IL PARERE DI COERENZA CON IL PIANO D'AREA DELLA FASCIA FLUVIALE DEL PO CASI STUDIO E BUONE PRATICHE

REDAZIONE DI ISTRUTTORIA DOPO LA PRESENTAZIONE DI EMISSIONE PARERE ALL'ENTE DA PARTE DELLA PROPRIETA'

Progetto per la realizzazione di un nuovo edificio in corso Casale (Torino)

Sezione primo progetto proposto

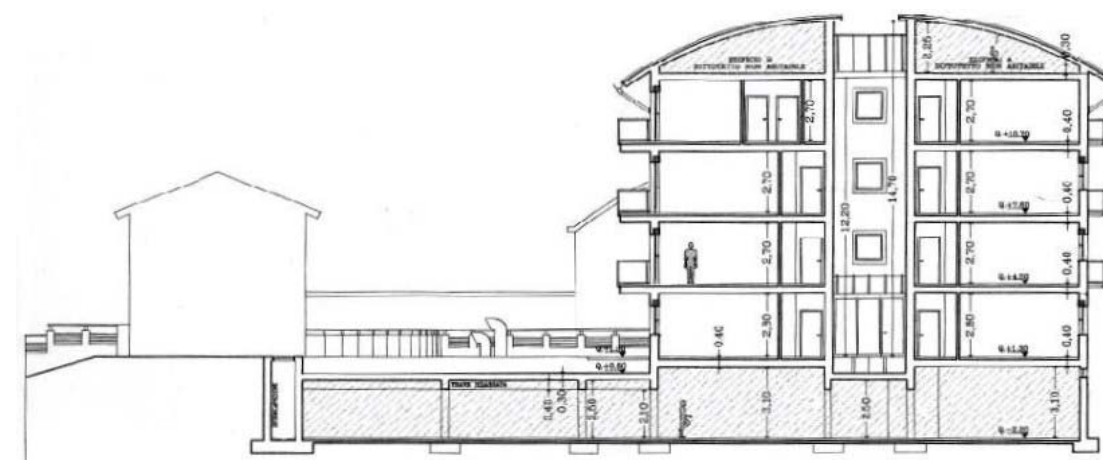
Osservazioni alla proposta progettuale sottoposta all'ente:

Osservando lo stato di fatto dell'area in oggetto e in generale delle aree che si trovano tra Corso Casale e il Po, cercando di distinguere gli interventi recenti dalle presenze storiche, si può rilevare una caratteristica modalità nello sfruttamento del lotto, nella tipologia architettonica degli edifici e nelle caratteristiche costruttive; in altre parole emerge chiaramente la peculiarità di queste aree che erano destinate per lo più ad attività produttive, artigianali e commerciali. Esse prediligevano spazi articolati in base al proprio ciclo produttivo e tecnologico, formati dalla giusta contrapposizione di fabbricati di modeste dimensioni, in parte chiusi in parte aperti, creando corti interne spesso dedicate al carico e allo scarico di materiali, a spazi di manovra o di deposito temporaneo. Il progetto presentato non tiene conto di queste caratteristiche e questo è visibile a diversi livelli:

- dal punto di vista urbanistico, nell'occupazione del suolo;
 - dal punto di vista della tipologia architettonica, nello scema di impianto dell'edificio;

- dal punto di vista del linguaggio architettonico, nella scelta di alcuni caratteri formali non omogenei al contesto.
-
- Concentrando la maggior parte del volume edificabile in una sola area, ben definita, si forma un volume che si legge come unico, anche se tagliato longitudinalmente da uno spazio parzialmente scoperto. In questo modo si perde la caratteristica articolazione dei fabbricati del resto del quartiere. Anche gli spazi aperti, non più definiti su quattro o tre cortine formate dalle facciate degli edifici consecutivi, perdono la loro identità.

- L'impianto dell'edificio risulta anomalo non riprendendo in nessun modo la tipologia basata su una pianta rettangolare stretta e lunga, con altezze di due o tre piani fuori terra all'interno dell'isolato o al massimo di quattro sul fronte della strada.

- Il tetto a falde ad arco di cerchio risulta formalmente estraneo al contesto e per questo non crea quell'omogeneità che è una delle espressioni più importanti della qualità del paesaggio

Riorganizzazione dell'occupazione del suolo. Viene conservata la disposizione dei vecchi fabbricati, riproponendo quindi la tipica articolazione del quartiere.

Ripensamento della copertura, con introduzione di un tetto a doppia falda, più coerente con la tipologia architettonica degli edifici circostanti.
